BULLETIN D'ENTRETIEN TECHNIQUE

SF – 090 Rev.2

DATE : **xx mois 2022**
À : Tous les responsables du service et des pièces
OBJET : Modifications sur le terrain requises pour certains bacs de drainage de serpentins d'évaporateur associés à des fours à condensation dans des applications à débit ascendant.

**TSB-OT-
0016 Rév. 2**

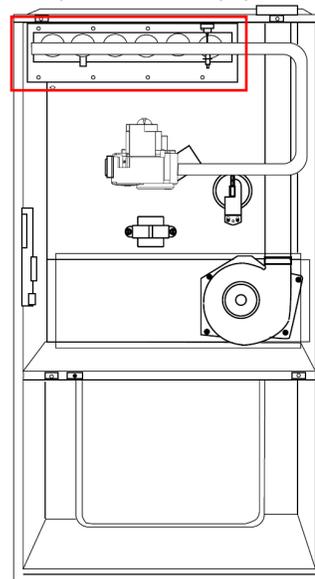
MISE À JOUR

- a. S'applique **UNIQUEMENT** aux configurations d'échangeurs de chaleur où l'entrée du brûleur est située **en bas**. Si l'entrée du brûleur est située en haut de l'échangeur de chaleur (comme sur la photo de droite), la chaudière n'est **pas exemptée** et nécessitera des mesures supplémentaires.

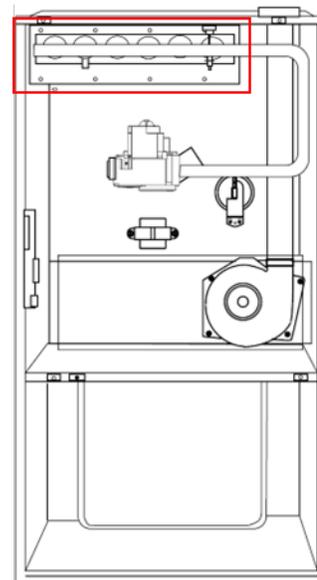
MISE À JOUR

- a. S'applique **UNIQUEMENT** aux configurations d'échangeurs de chaleur où l'entrée du brûleur est située **en bas**. Si l'entrée du brûleur est située en haut de l'échangeur de chaleur (comme sur la photo de droite), la chaudière n'est **pas exemptée** et nécessitera des mesures supplémentaires.
